DISCIPLINA SPERIMENTALE DI TRAFFICO PER LA CIRCOLAZIONE A DOPPIO  
SENSO DI MARCIA NEL FORNICE DI TRIONFALE - SAN FILIPPO NERI

VALUTAZIONE TRASPORTISTICA

DATA:  
OTTOBRE 2011

TAV. VT 00 101 rev.

**Figura 1 - Ipotesi di ripartizione dei flussi monitorati (ora di punta della mattina) nel caso di applicazione della disciplina sperimentale**

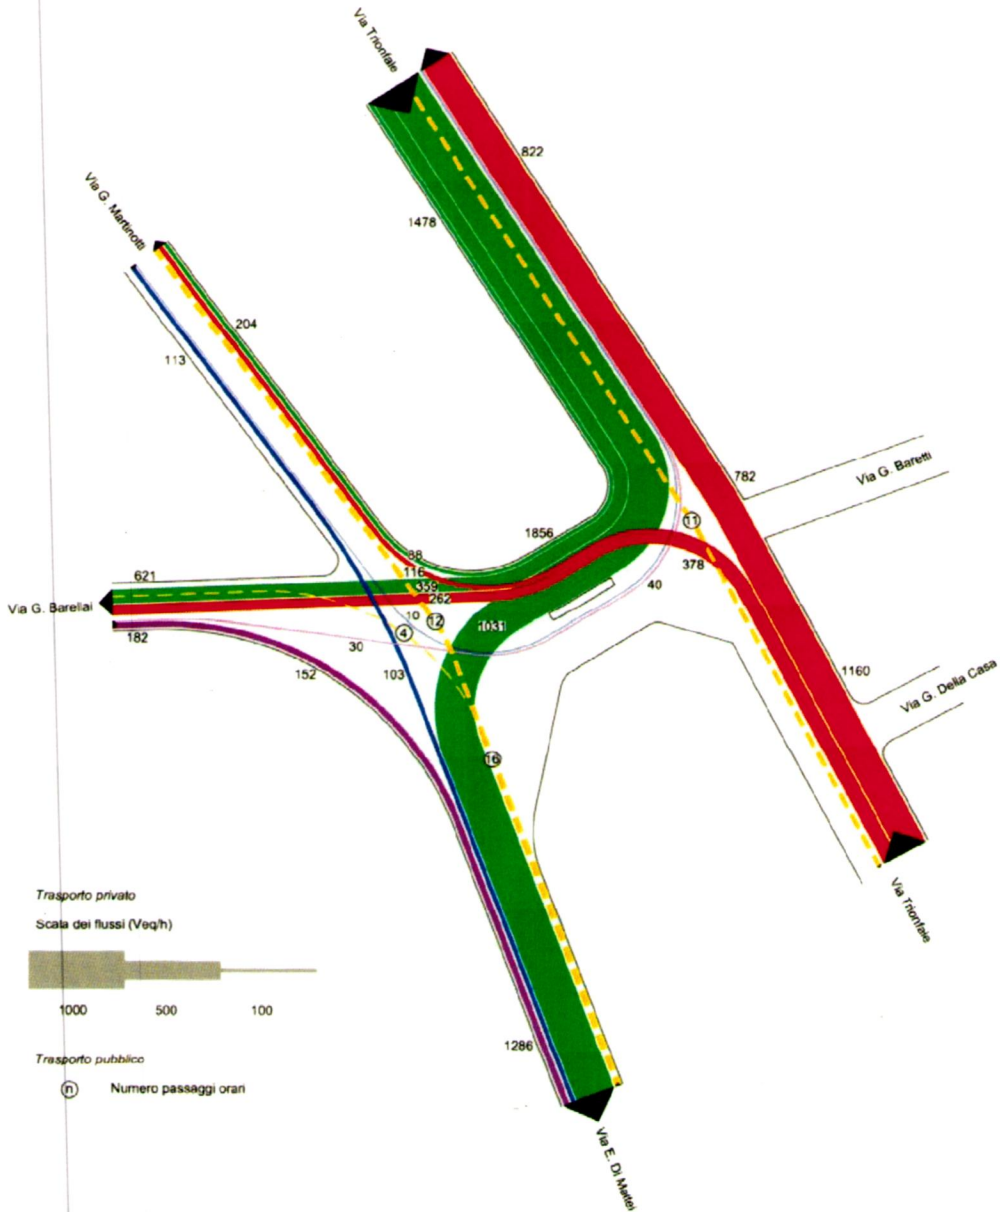
Come si può osservare i flussi più consistenti sono quelli provenienti dalla via Trionfale nelle due direzioni, nord e sud

Il flusso da sud, di 1160 veq/h, è costituito da una componente che in corrispondenza del “fornice” prosegue dritto (782 veq/h) e da una componente (378 veq/h) che svoltando a sinistra, si immette nel fornice, e che in uscita da questo, si scompone in una parte (262 veq/h) diretta verso via G. Barellai (le cui destinazioni sono essenzialmente il parcheggio dell'ospedale e gli istituti scolastici presenti su via G. Barellai stessa) ed una parte (116 veq/h) diretta verso via G. Martinotti (ingresso dell'Ospedale e accesso alla stazione FR3 “S. Filippo Neri”).

Il flusso da nord, di 1478 veq/h, deve obbligatoriamente immettersi nel “fornice” e solo dopo averlo attraversato si scompone in tre parti: la più consistente (1031 veq/h) si dirige, svoltando a sinistra, verso via E. Di Mattei, un'altra componente (359 veq/h) prosegue dritto verso via G. Barellai, mentre una componente meno significativa (88 veq/h) svolta a destra verso via G. Martinotti.

In prima analisi i possibili elementi di criticità sono individuabili nel deflusso della componente che in uscita dal “fornice” svolta a sinistra verso via E. Di Mattei e, per i veicoli che svoltano a sinistra da via Trionfale, nell'immissione nel “fornice” e nello scambio con la suddetta componente che da via Trionfale si dirige verso via E. Di Mattei.

**Figura 4 - Arresto del flusso in uscita dal "fornice" a causa del passaggio di un bus (nella figura è rappresentata la segnaletica orizzontale attuale)**

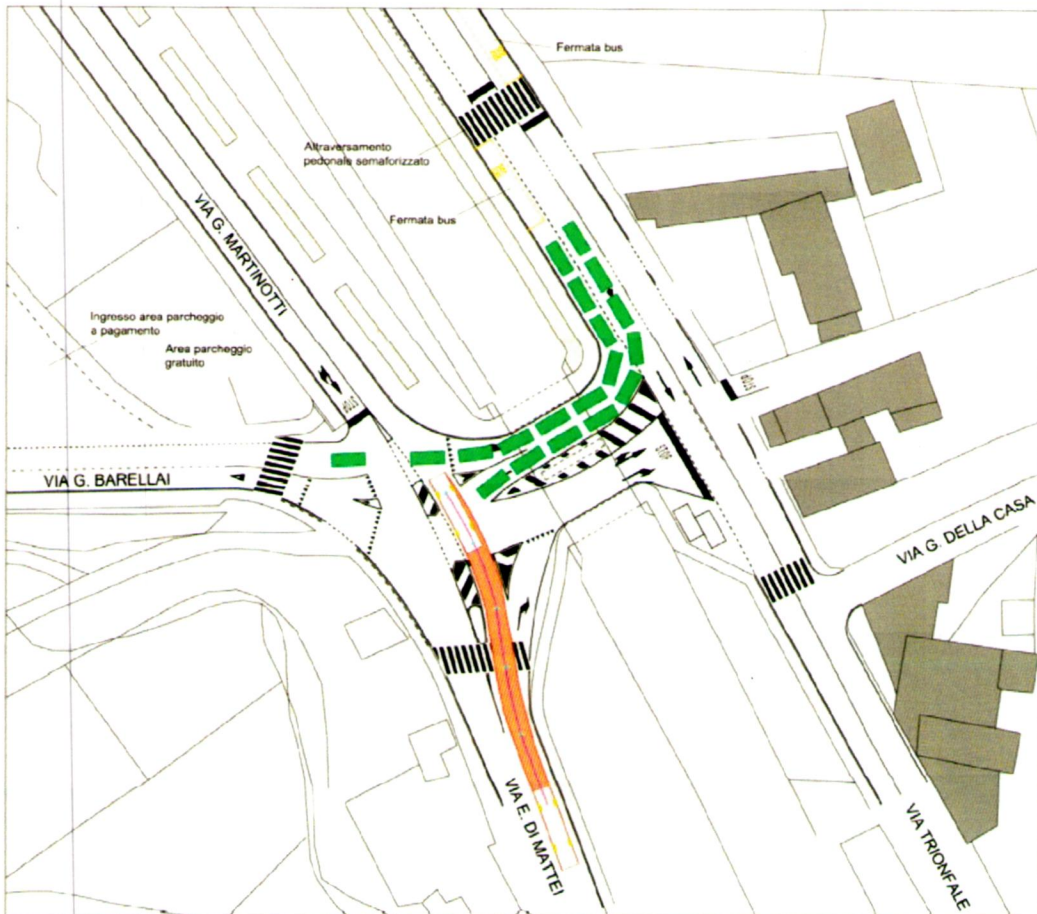
Per il **flusso in uscita dal fornice e diretto verso via E. Di Mattei**, nonostante abbia la precedenza su tutte le altre immissioni (più precisamente per i veicoli provenienti da via G. Martinotti, via G. Barellai e via E. Di Mattei è prevista la prescrizione di "Fermarsi e dare precedenza" ) non può prevedersi un deflusso ininterrotto, che escluderebbe la possibilità di formazione di code, a causa:

- dell'entità dei veicoli in transito (1031 veq/h),
- del conflitto con i flussi provenienti dagli altri rami,
- della configurazione geometrica del fornice che determina una ridotta visibilità dell'intersezione per i veicoli che provengono dal "fornice" ed una ridotta visibilità di questi da parte dei veicoli che approcciano l'intersezione provenendo dagli altri rami.

E opportuno considerare che, se i flussi provenienti da via G. Barellai e da via G. Martinotti sono di modesta entità, il primo è di 30 veq/h mentre il secondo di 10 veq/h, potrebbe generare interruzioni più gravose il flusso dei bus provenienti da via E. Di Mattei (16 pass/h, tra le 7.30 e le 9.30); questi, infatti, potrebbero dover attraversare l'intersezione in due fasi: la prima necessaria all'attraversamento del flusso in esame, la seconda necessaria all'attraversamento del flusso (621 veq/h) in uscita dal "fornice" e diretto in via G. Barellai. L'eventuale arresto in attesa di poter compiere questa seconda fase provocherebbe l'arresto temporaneo del flusso in esame.

A seguito di tali considerazioni si ritengono altamente probabili accodamenti non solo per i veicoli in svolta a sinistra, ma per l'intero flusso in uscita dal "fornice".

**Figura 5 - Accodamento dei veicoli su via Trionfale in direzione nord a causa delle vetture in svolta a sinistra per il “fornice” (nella figura è rappresentata la segnaletica orizzontale attuale)**

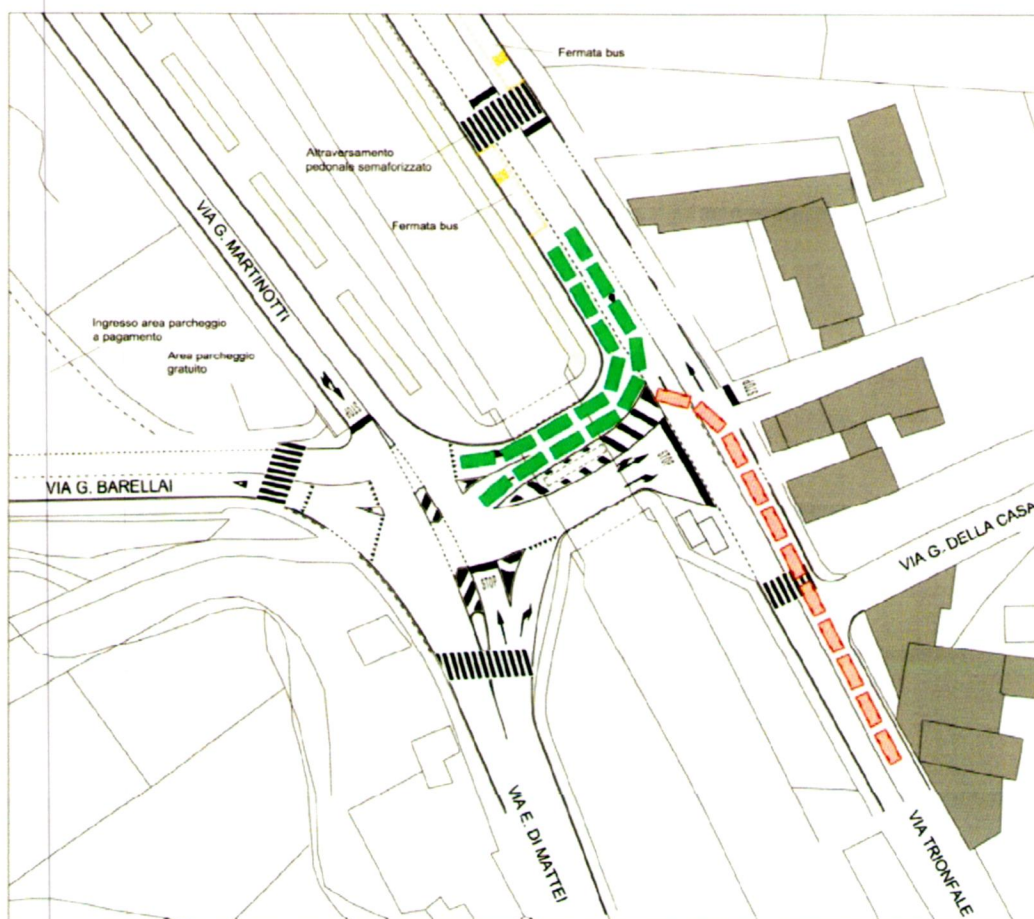
Per quanto riguarda il **flusso che dalla Trionfale svolta a sinistra in direzione del "fornice"** si possono individuare, come detto, due fasi critiche: la prima relativa all'immissione e la seconda allo scambio all'interno del "fornice".

L'immissione potrebbe risultare difficoltosa per l'entità del flusso proveniente da nord (1478 veq/h) che inoltre, potrebbe essere già in coda per le considerazioni appena illustrate, e per la geometria dell'intersezione che non presenta possibilità di affiancamento dei due flussi. La manovra è ulteriormente disturbata dai bus provenienti da nord (11 pass/h) e dal flusso, seppure di entità modesta (40 veq/h), proveniente dal "fornice" e diretto a nord. Lo scambio

tra il flusso che proviene da nord (1031 veq/h) e quello che proviene da sud (378 veq/h), poi, avviene tramite un tronco di lunghezza pari a circa 15 m. e corsia larga 6.50 m, che risulta inadeguato alla manovra, considerando anche le condizioni ambientali sfavorevoli (sottopasso) e la contemporanea presenza del flusso (447 veq/h) che, provenendo da nord, è diretto verso via G. Barellai e via G. Martinotti, e che contribuisce a costituire un flusso totale in transito nel fornice pari a 1856 veq/h.

In conseguenza di tali considerazioni sono prevedibili accodamenti su via Trionfale, sia per i veicoli provenienti da nord, sia per i veicoli provenienti da sud in svolta a sinistra per il "fornice".

L'accodamento dei veicoli su via Trionfale in svolta a sinistra per il "fornice", non avendo a disposizione una corsia dedicata poiché la seconda corsia di via Trionfale è riservata ai bus in direzione sud, determinerebbe l'accodamento di tutto il flusso diretto a nord (1160 veq/h).

Figura 6 – Intersezione via Trionfale – via V. Troya: flussi monitorati (2007)

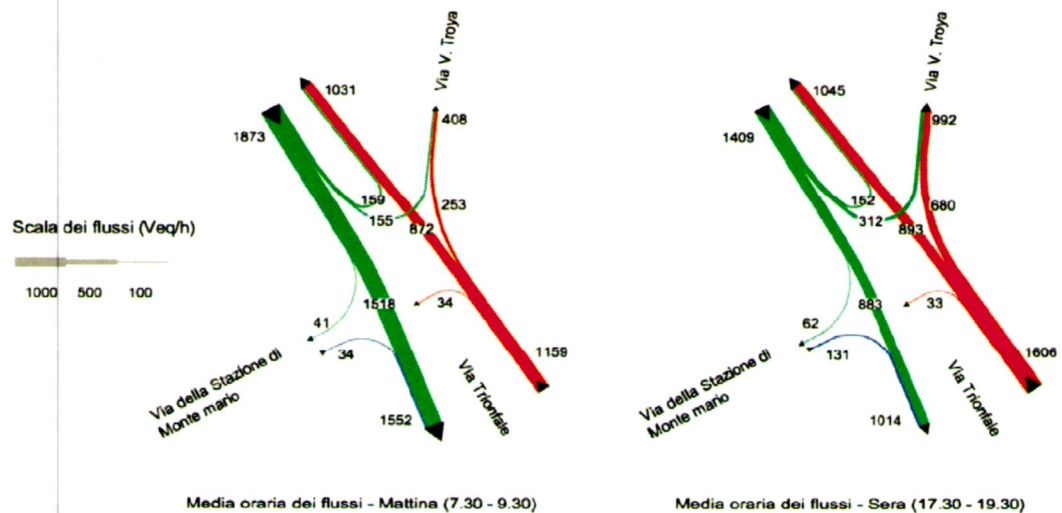
Questi veicoli andrebbero a sommarsi a quelli che già impegnano il “ritorno” diretti su via Trionfale in direzione nord e in via V. Troya (il numero di veq/h che attualmente effettua tali manovre nell'ora di punta del mattino e della sera sono rappresentati in Figura 6 ).

Si può quindi ipotizzare che l'attuazione della nuova disciplina generi un volume di traffico in transito sul “ritorno” compreso tra circa 550 e 900 veq/h nell'ora di punta del mattino e tra circa 750 e 900 veq/h nell'ora di punta della sera.

Esiste quindi, il rischio che (ricordando che l'intersezione via Trionfale – via Troya è semaforizzata) l'applicazione della disciplina sperimentale generi accodamenti sulla via Trionfale in direzione sud a causa di rigurgito dalla corsia di ritorno, e congestione della carreggiata in direzione nord nel tratto da via Troya a via V. Chiarugi.
